Capítulo 8

Anexo
Participación Ciudadana

Informe Consolidado de Evaluación (ICE)
Declaración de Impacto Ambiental del Proyecto
"*Planta de Tratamiento de Aguas Servidas Santa María*"
Titular: Aguas Santiago Norte S.A.

Figura. Identificación de Receptores sensibles.

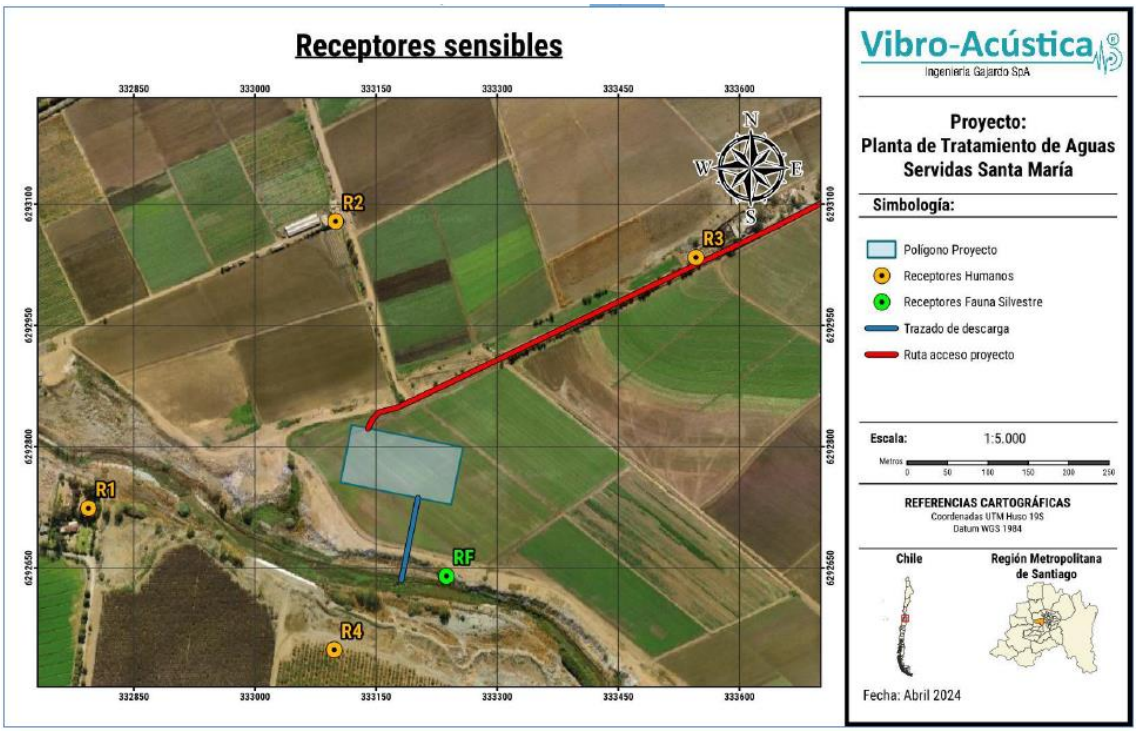
1.1. Observación: *"Adjunto mi descontento con 27 años he vivido en sector la Farfana, cuando se hizo la primera planta, el OLOR NAUSIABUNDO era irrespirable, además ya en la noche con esta planta LOS OLORES SON COMO EXPLICARLO PARA que se entienda INSOPORTABLE, porque como comuna siempre recibimos lo PEOR porque si ya hay una nos quieren joder el único pulmoncito VERDE y sano que tiene la FARFANA PARA NOSOTROS …. Será porque no SOMOS PUDIENTE porque no buscan hacer plantas en LO BARNECHEA, VITACURA O LAS CONDES ellos también tienen PULMONES VERDES donde pueden hacerlo. Yo quiero seguir teniendo derecho a respirar UN POCO DE AIRE PURO, DIGO ROTUNDAMENTE NO A LA PLANTA QUE QUIEREN REALIZAR. ALGUNAS CONSECUENCIAS QUE SERIA TENER ESTA PLANTA.*

- **Contaminación acústica**: El estudio acústico (ver Anexo 4.4 de la DIA) presentado por el Titular, tuvo como objetivo estimar el impacto por ruido que pudiera generar la construcción y operación del proyecto a la población aledaña, para de esta forma proponer medidas de control de ruido si se requieren. Para ello se analizaron fuentes fijas y móviles como lo son las maquinarias por utilizar para las distintas fases. Se identificaron 4 receptores los que corresponden a viviendas cercanas a la ubicación del proyecto, como se puede ver a continuación:

Estos receptores son los más cercanos y los próximos más cercanos corresponden al pueblito la Farfana y se encontraran a una distancia aproximada de 500 metros. De los resultados se obtuvo que en fase de construcción y operación en periodo diurno y nocturno hay cumplimiento normativo del D.S. N°38/2011, por lo que no se contemplan medidas de control. Sin embargo, es importante mencionar que no se realizarán trabajos ni tránsito en horario nocturnos en fase de construcción.

Figura. Ubicación de los potenciales receptores.

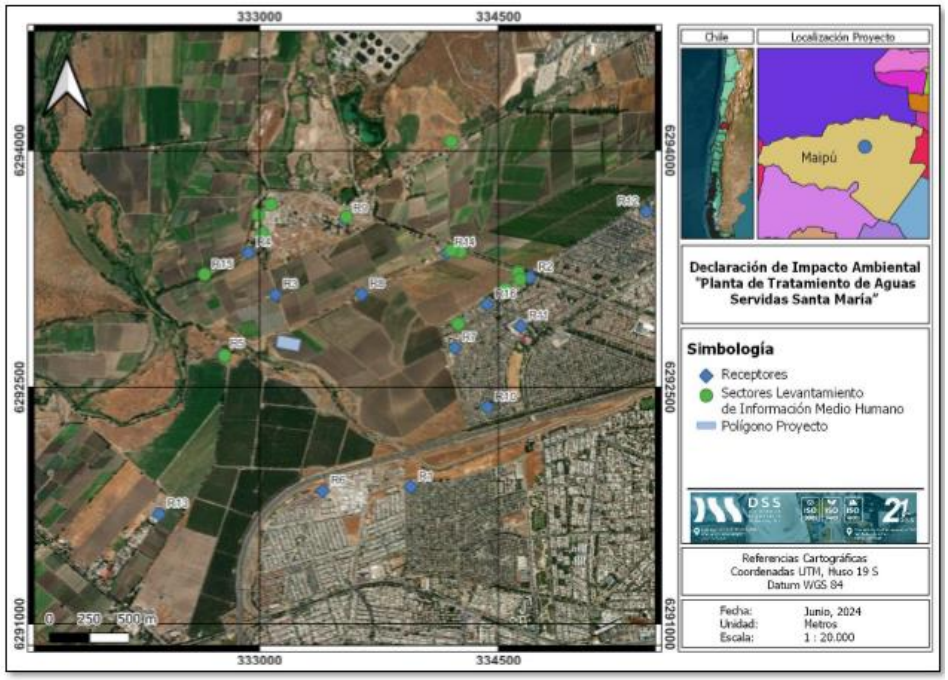
1.11. Observación: *"Teniendo en consideración que el municipio es competente para realizar funciones relacionadas con la protección de la salud pública y el medio ambiente según su Ley Orgánica, que, por otra parte, es la población residente cercana al área de influencia del proyecto son las que percibirán las emisiones odorantes, siendo las receptoras de los impactos que estas pueden provocar, pudiendo estas generar riesgo para la salud de la población y alteración en cuanto a sus sistemas de vida y costumbres conforme lo establece el artículo11 de la Ley N° 19.300 Bases Generales de Medio Ambiente. Que las evidencias científicas señalan que los efectos en la salud reportados por episodios de emanaciones de bases odorantes se centran en síntomas inespecíficos de tipo respiratorios principalmente, junto con la evidencia clara de la alteración en el dado los cambios en los patrones de actividades diarios y cambios de estados de humor. Que, a ello, se le debe sumar que el barrio La Farfana presenta la Macro infraestructura Sanitaria de saneamiento ambiental correspondiente a la Planta de Tratamiento de Aguas Servidas La Farfana y el emisario de conexión entre ella y la Planta de Tratamiento de Aguas Servidas Mapocho El Trebal. por lo tanto, la población residente ya debe soportar cargas ambientales de estos proyectos, en referencia a constantes episodios de olores ofensivos proveniente de las emisiones de gases odorantes que se generan producto de su operación."*

Se evalúo la concentración en viviendas existentes cercanas a la zona donde se encontrará el proyecto que corresponden a casas habitación, centros de salud, establecimientos educacionales, galpones cercanos, entre otro, para efectos de este proyecto se evaluaron 16 receptores, como se puede ver en la siguiente figura:

Se puede apreciar que la concentración de odorantes en el grupo de receptores más cercanos el nivel de olores es menor a lo establecido al límite normativo de 1 uo/m^3 e incluso menores a 0,5 uo/m^3, por lo que es inferior al umbral de percepción de la nariz humana y no hay molestias por olores hacia los vecinos que se encuentren cercanos a la planta, ya que a este límite no es posible detectar olor. Esto se logra por las medidas de mitigación incluidas en la PTAS, la cual corresponde a biofiltros en el pretratamiento y extractores de aire viciado con filtros de carbón activado en el galpón de deshidratado.
